PEDREIRA N.º5008 "VALE CORDEIRO N.º9

ADITAMENTO AO EIA

PROJETO DE AMPLIAÇÃO DA PEDREIRA N.º5008 “VALE CORDEIRO N.º9”

S04502-202602-UACNB/DAMA; 450.10.229.01.00006.2026; 09/02/2026

Figura 1 - Cinzento, “Espaços de Exploração de Recursos Energéticos e Geológicos”

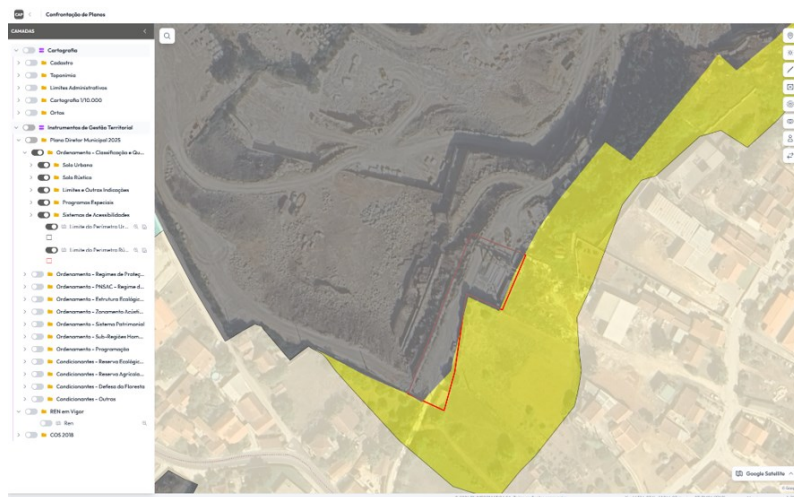
A empresa contactou-nos em abril de 2026 para se tentar um novo pedido de regularização, dado que o PDM ter mudado e a zona agora estar classificado como “Espaços de Exploração de Recursos Energéticos e Geológicos”, que é compatível com as edificações a licenciar.

Efetuada consultas e reuniões com os técnicos da Câmara Municipal de Alcobaça, para se saber qual a melhor abordagem para dar andamento ao processo, foi-nos comunicado que, apesar do PDM ter mudado e de acordo com a classificação atual ser permitido a edificação das construções, ainda não era possível obter parecer favorável porque sobreposto à mancha da zona dos “Espaços de Exploração de Recursos Energéticos e Geológicos” persiste ainda a classificação de REN (Reserva Ecológica Nacional) do PDM anterior.

Figura 2 - Trama Verde, Reserva Ecológica Nacional

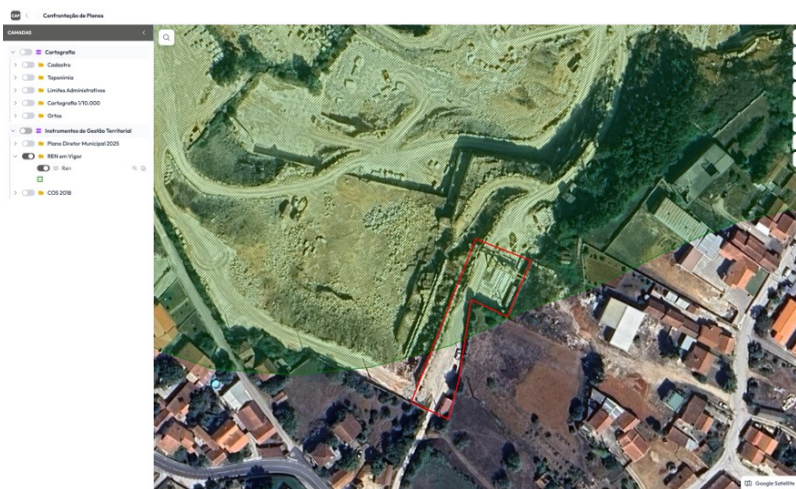
Esta classificação ainda não foi retirada porque a carta da REN ainda não está atualizada em conformidade com o PDM agora em vigor, estando em vigor a carta da REN integrante do PDM anterior.

Dito isto não é possível regularizar as construções enquanto a nova carta da REN não for alterada e publicada.

Ordenamento - Classificação e Qualificação do Solo

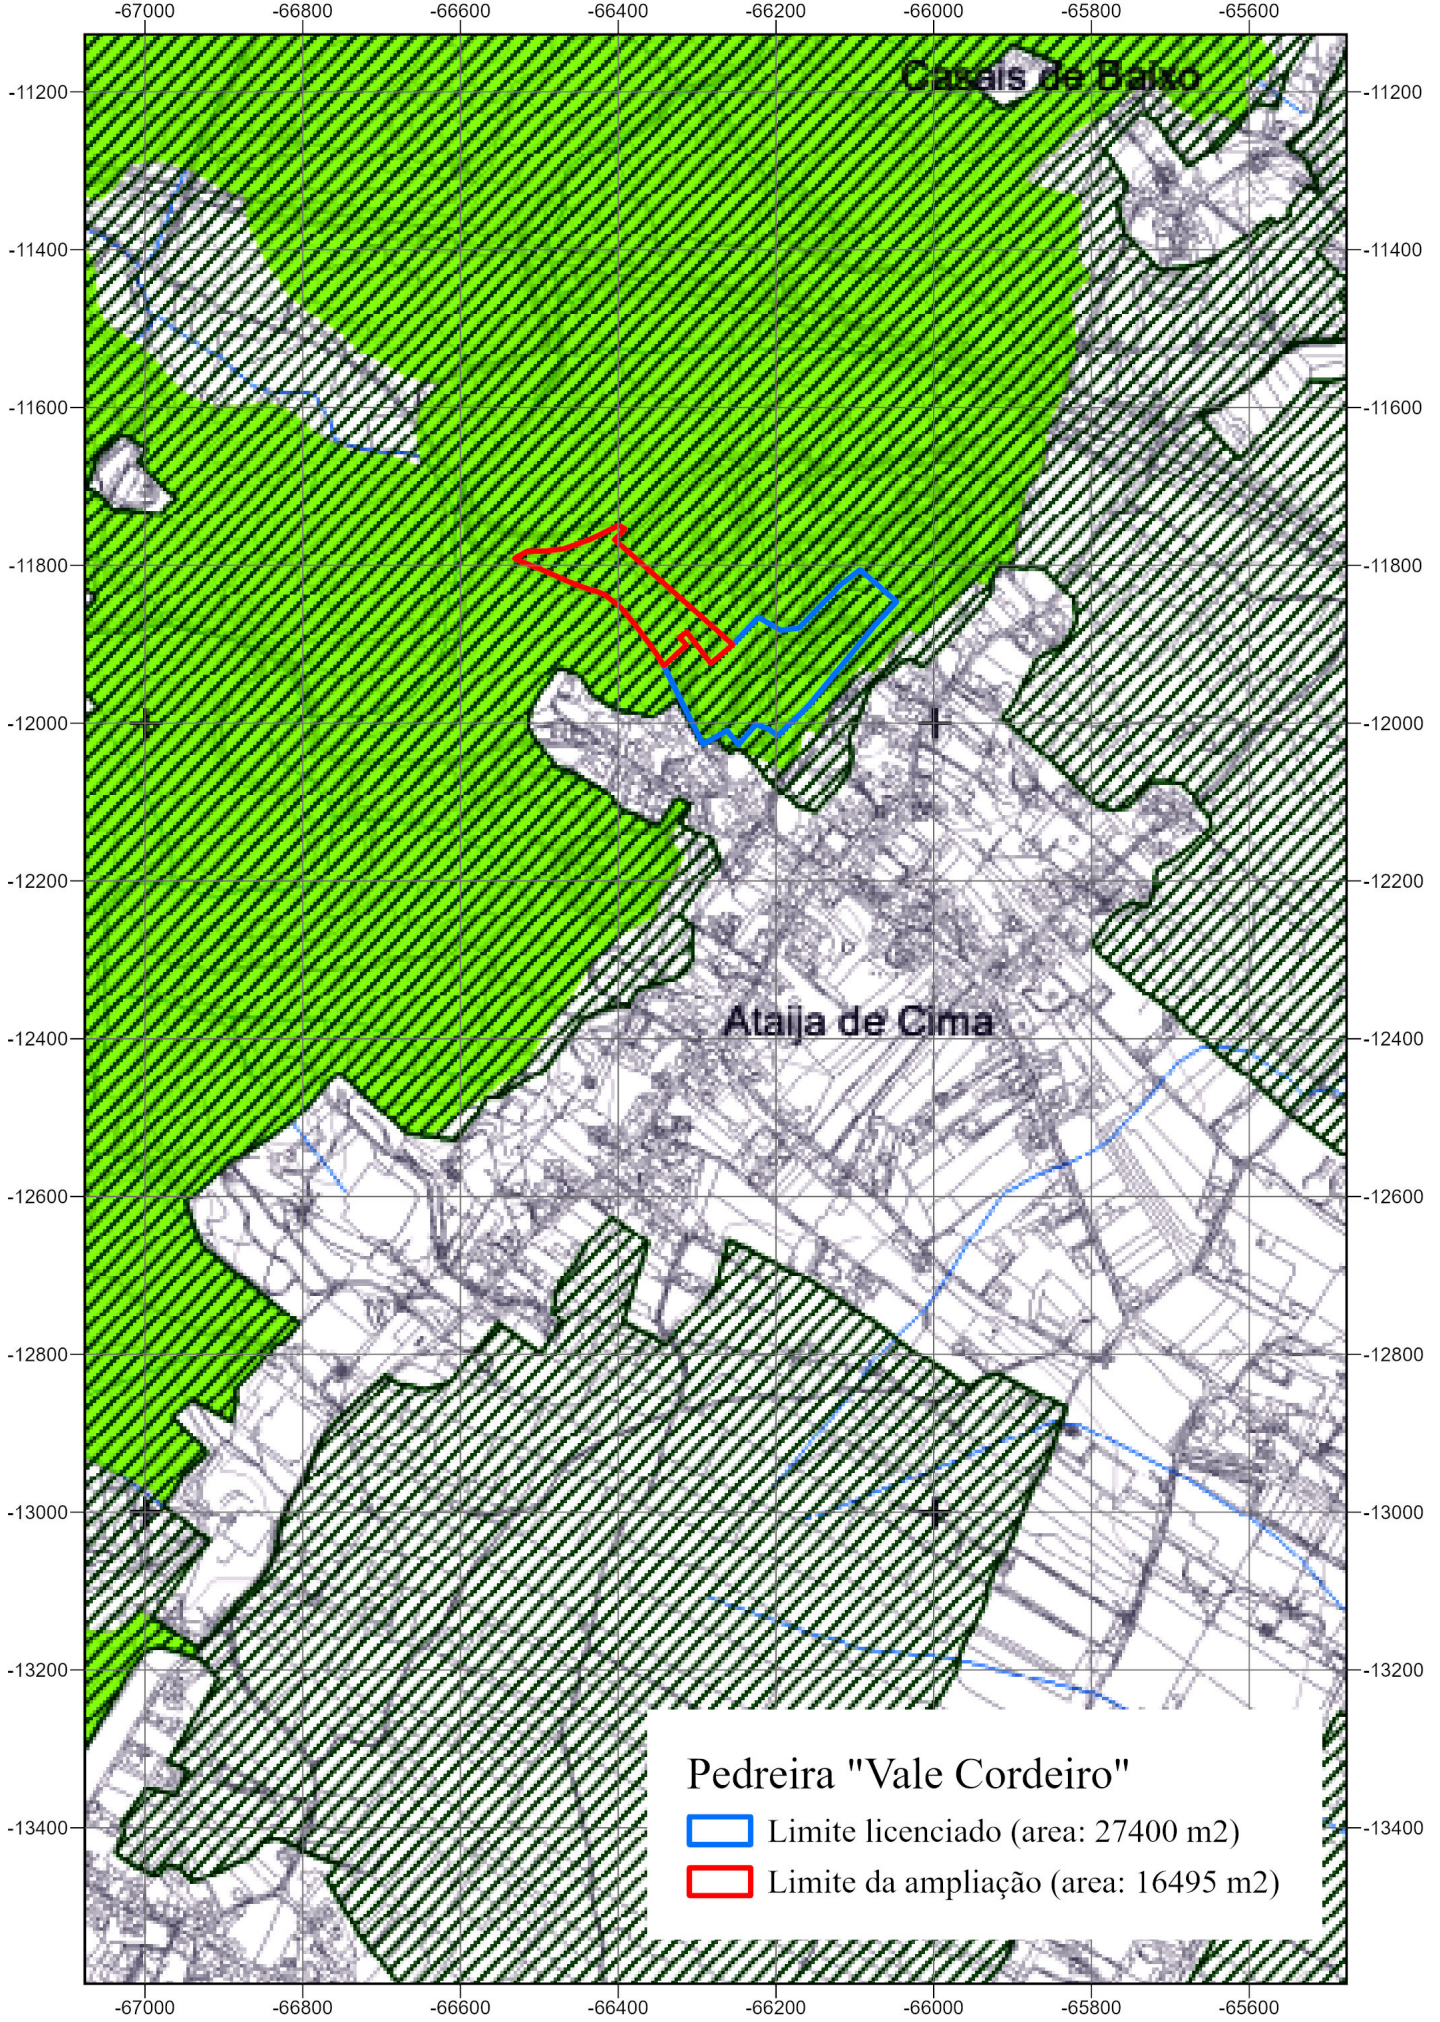
- 1)** Na Planta de Ordenamento 1.1S – “Classificação e Qualificação do Solo” (Jun.2025), a poligonal da pedreira continua a assentar em Solo Rústico, concretamente em “Espaços de Exploração de Recursos Energéticos e Geológicos” e, mais especificamente, em “Área de Exploração Consolidada”, excetuando uma pequena área residualmente abrangida a poente por “Espaço Natural e Paisagístico-Tipo III”, com cerca de 1003 m² inseridos na área de ampliação.

1ª Revisão PDM	CÂMARA MUNICIPAL DE ALCOBAÇA		1.4S	
	PLANO			
	Ordenamento - Estrutura Ecológica Municipal			
	data junho 2025	escala 1/25.000		
	PPN da saída gráfica analógica = 6,72

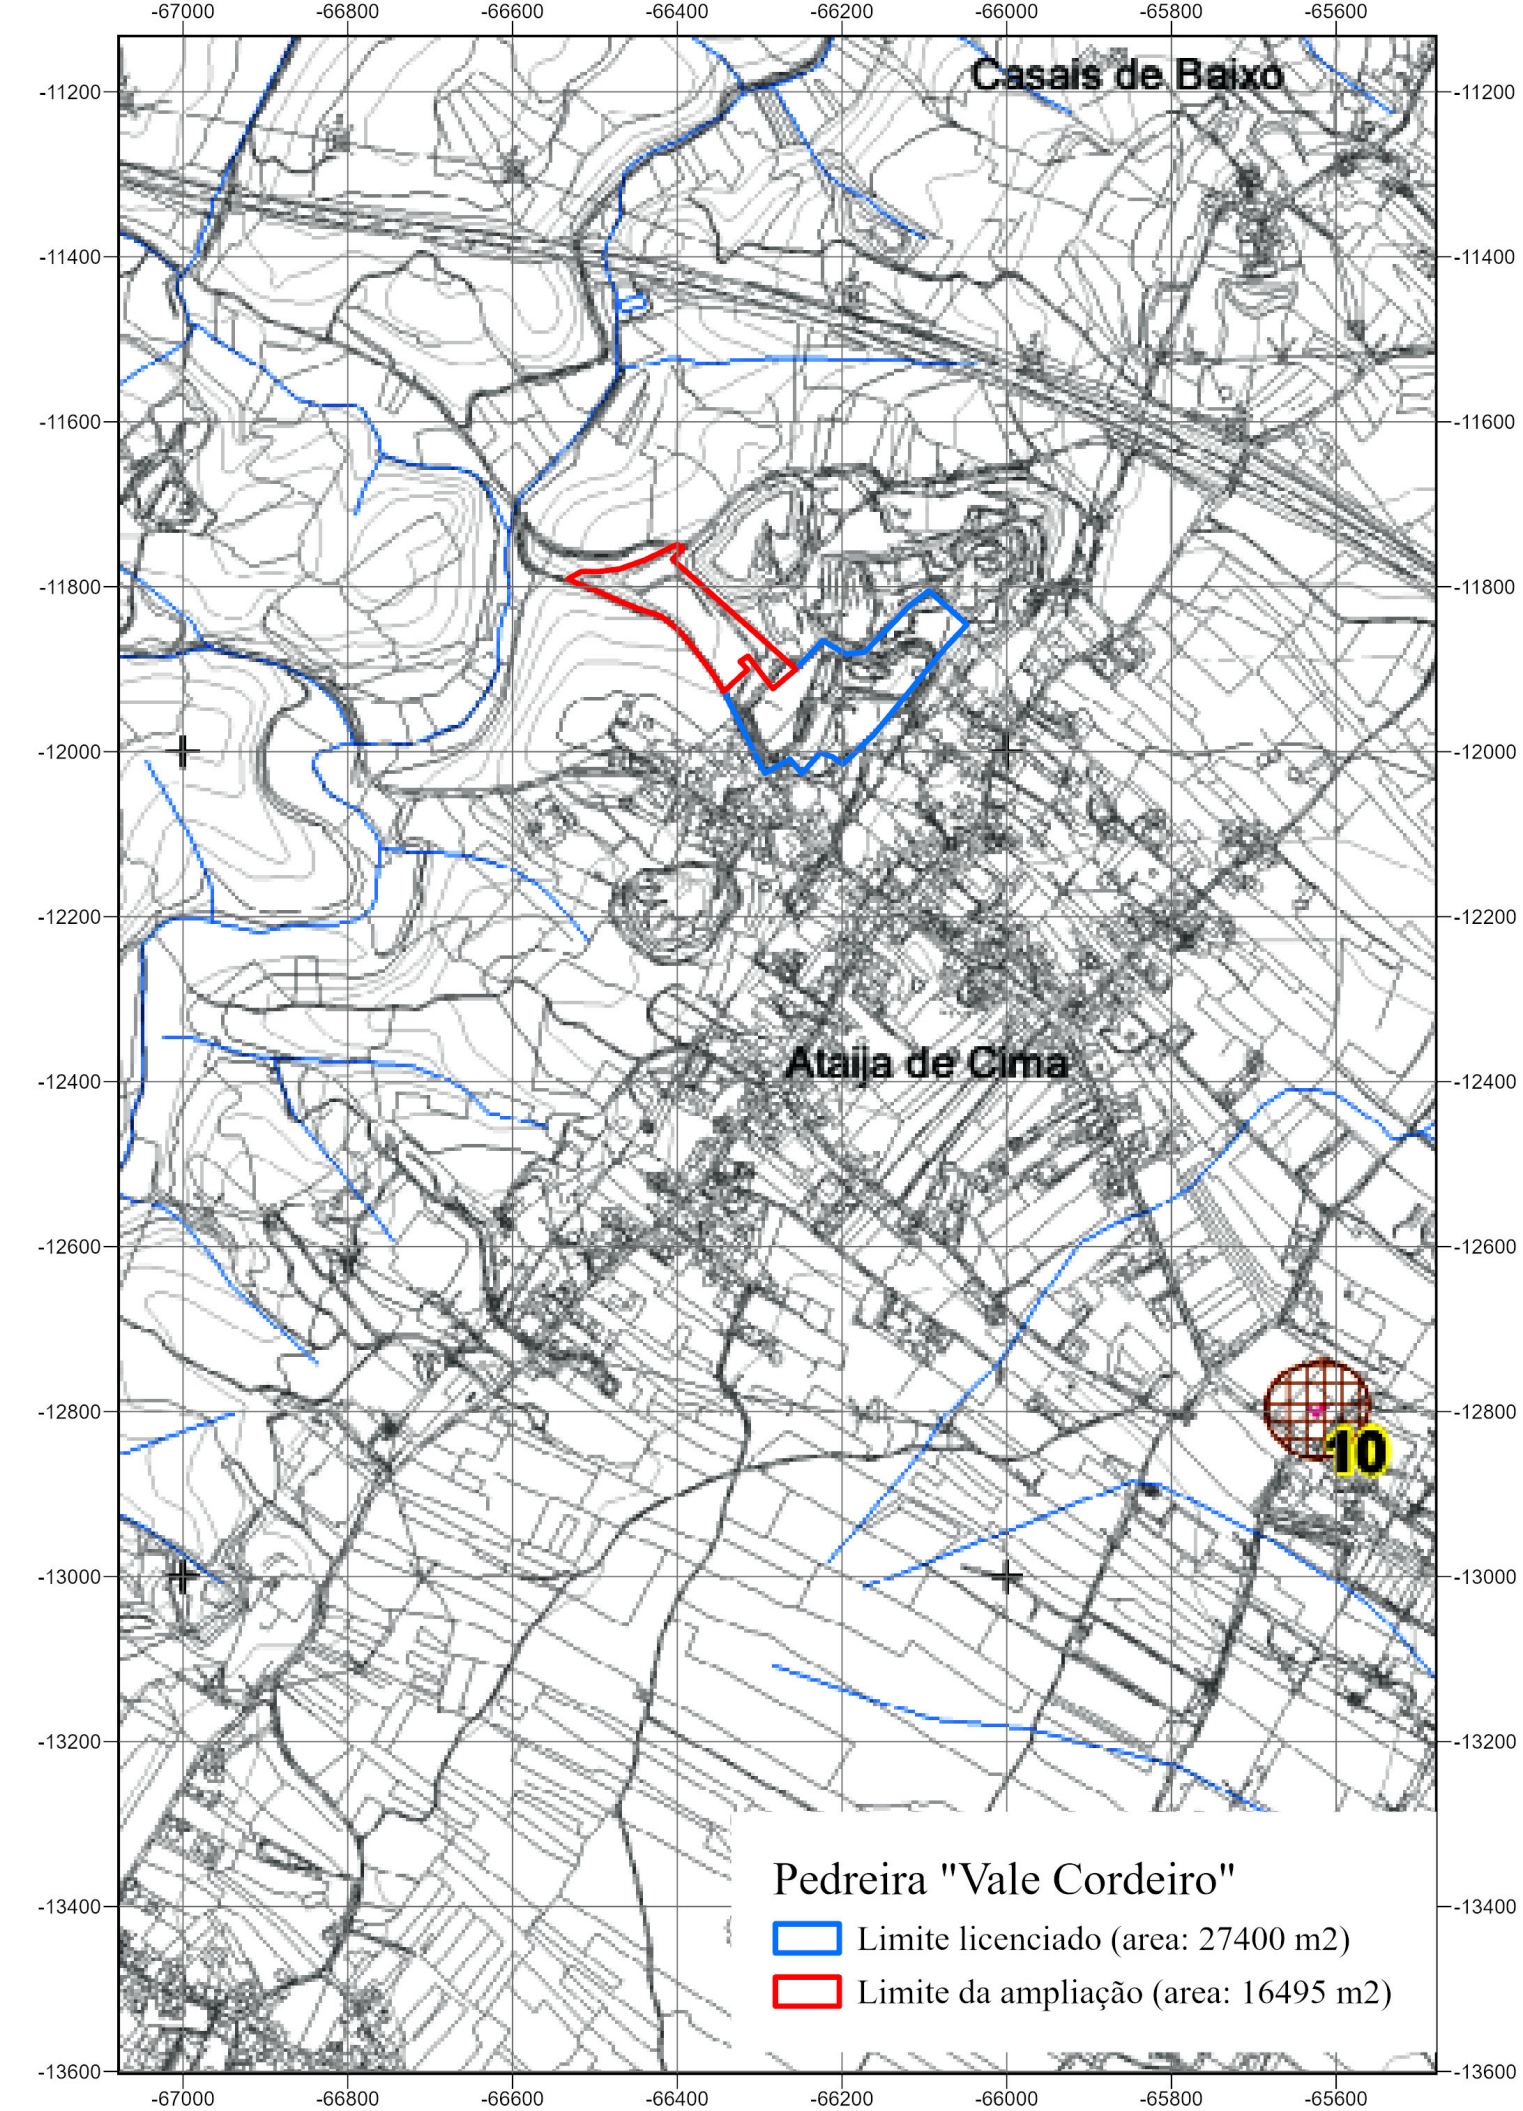
- 2)** Na Planta de Ordenamento 1.4S – “Estrutura Ecológica Municipal” (Jun.2025), a poligonal da pedreira (licenciada + ampliação) continua a abranger terrenos da Estrutura Ecológica Municipal integrados nas redes Primária e Secundária.

Resposta: [Estrutura Ecológica Municipal \(artigo 9.º\)](#) - A poligonal da pedreira (licenciada + ampliação) abrange terrenos da Estrutura Ecológica Municipal integrados nas redes Primária e Secundária que, aparentemente, não tem uma correspondência absoluta com a cartografia da rede Primária e Secundária do PROT-OVT apresentada no ponto 10.12.8 – “Enquadramento do Projeto com o PROT-OVT da pág.164 do EIA”.

Ordenamento - Zonamento Acústico e Áreas de Risco
ao Uso do Solo [REN BRUTA em validação]

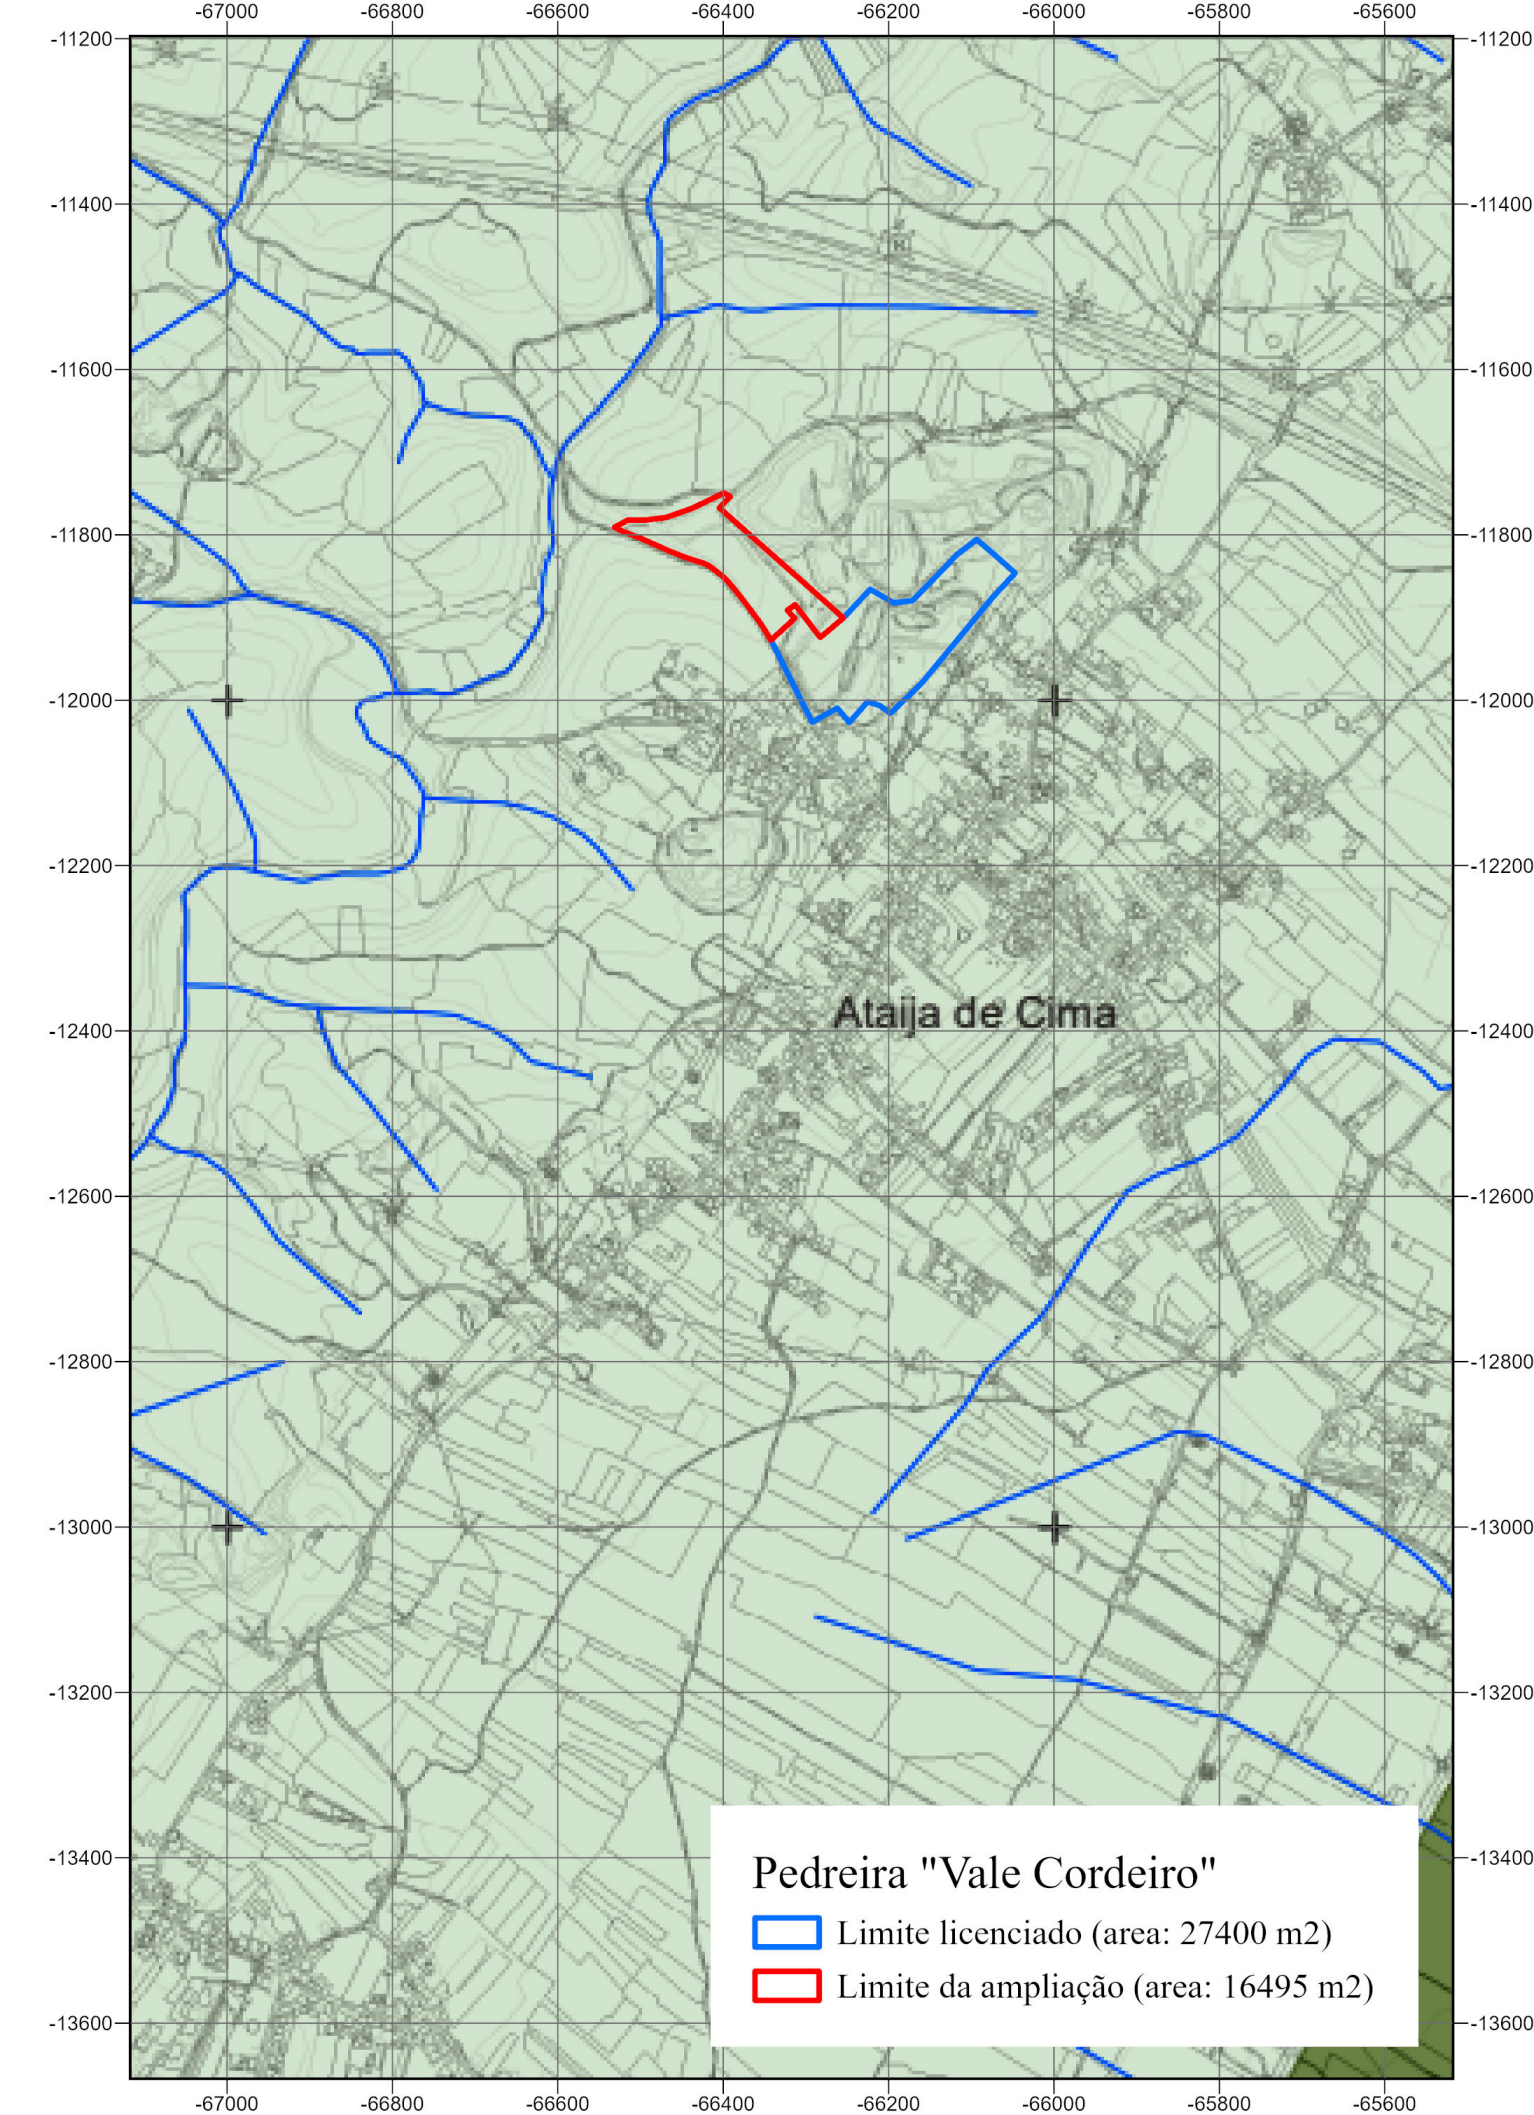
- 4)** Na Planta de Ordenamento 1.5S – “Zonamento Acústico e Áreas de Risco ao Uso do Solo” (REN BRUTA em validação) (Jun.2025), a envolvente mais próxima da poligonal da pedreira, a sul e a sudoeste, continua a assentar em “Zona Mista”, segundo a Classificação de Zonas de Ruído de acordo com o Regime Geral do Ruído.
